Keuringsverslag van een elektrische laagspanning- en zeer lage spanningsinstallatie

NIET CONFORM

Straatnaam	Baron van Ertbornstraat
Huisnummer	31
Busnummer	
Postcode	2630
Gemeente	AARTSELAAR
Land	België

Aard onderzoek: Controlebezoek van een oude huishoudelijke elektrische installatie van een wooneenheid bij verkoop op vraag van de verkoper volgens (KB 08/09/2019) - AREI Boek 1- 8.4.2. en 8.2.1. en 4.2.4.3.

Afbeelding schakel- en verdeelbord:

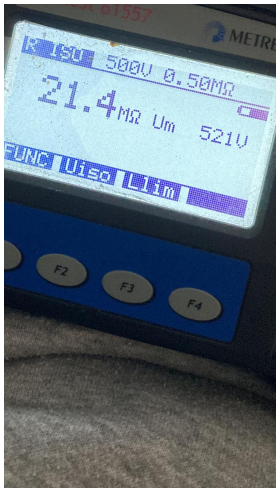
Visueel nazicht (algemeen)	NOK	**Directe aanraking**	OK	**Indirecte aanraking**	NOK
Aansluitingen	NOK	**schema in bijlage door Aceg vzw**	OK		
Equipotentiale verbindingen	niet van toepassing	**Doorsnede geleiders**	OK		
Continuiteit	OK	**Verlichting / toestellen**	NVT

I5.02 De aanduiding van de stroomkringen en/of apparatuur, aansluitklemmen, enz dient aangebracht of vervolledigd te worden. (Boek 1 Onderafdeling 3.1.3.1. en 3.1.3.3.A. en 5.1.6.1)

I5.09 De genaakbare, naakte onder spanning staande delen zijn onvoldoende afgeschermd. (Boek 1 Afdeling 5.1.4. en 4.2.2.3.)
